改善箇所説明図

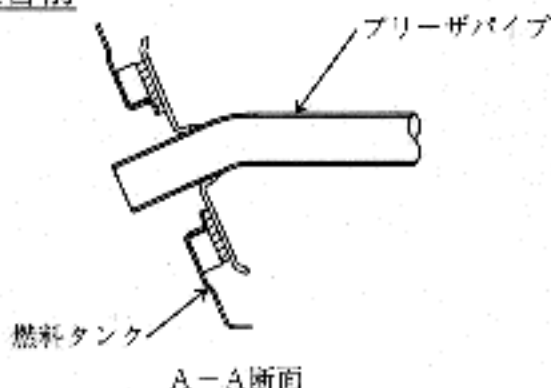
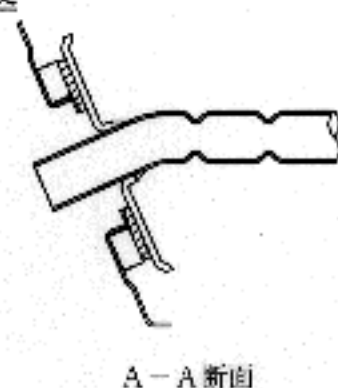
不具合発生箇所

車体の変形量が大きくなるような側面からの強い衝突を受けた場合、燃料タンクのブリーザパイプ取付部のシールの密封性が低下し、燃料が漏れるおそれがある。

改善の内容

全車両、取付部の変形を防止する対策を行ったブリーザパイプと交換する。
